**Avis de la Mission régionale
d'autorité environnementale de Bretagne sur
le projet de réouverture et d'extension
de la carrière du Lourtuais à Erquy (22)**

n° MRAe 2019-006881

Avis n° 2019-006881 rendu le 20 mars 2020

Extrait du dossier : situations actuelle et finale

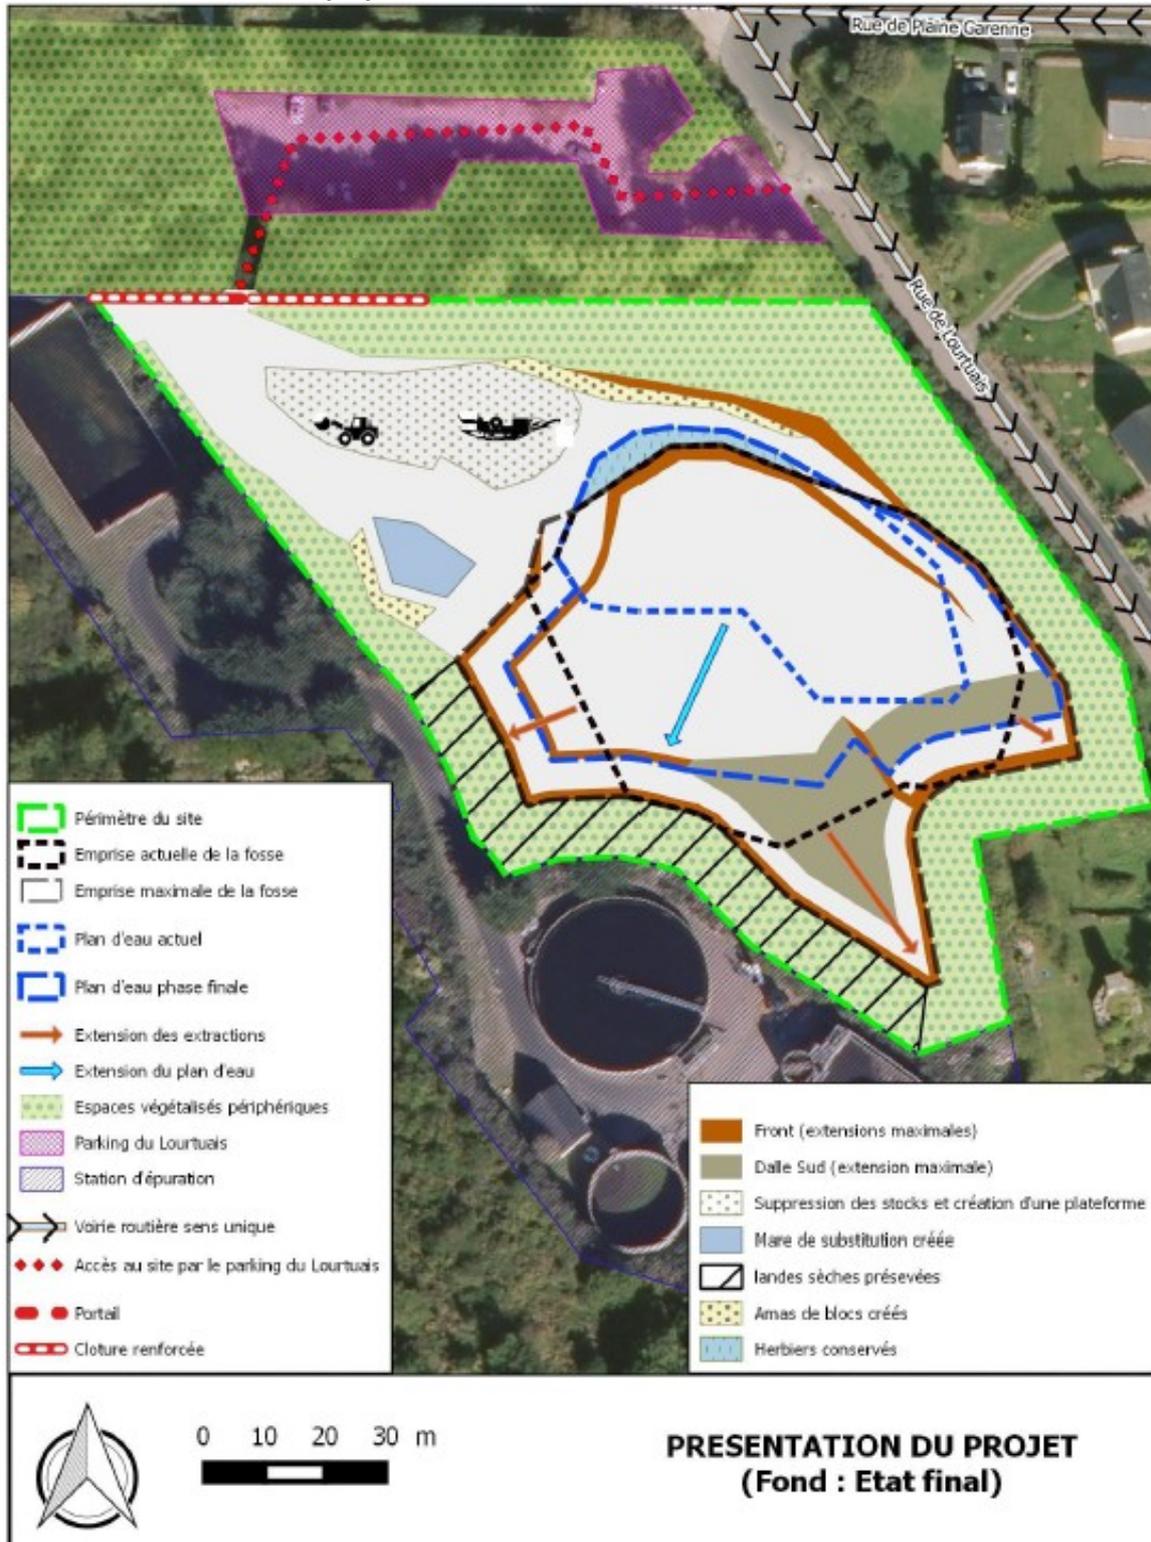
L'optique de la réhabilitation finale est ambiguë ; la remise en eau de la carrière nécessite d'être confirmée. Ce doute peut être étendu à la gestion des herbiers aquatiques⁴ (pièce d'eau au Nord du site) dont la représentation est absente du plan de phasage de l'exploitation (pièce de la partie 3 du dossier : « compléments à la demande ICPE »).

- de lever l'ambiguïté quant à la préservation des herbiers aquatiques et à la remise en état finale du site,
- de renseigner les conditions qualitatives qui porteront sur la qualité des eaux rejetées par la carrière au regard des effets de cumul avec les eaux traitées par la station d'épuration et du contexte maritime du rejet final.
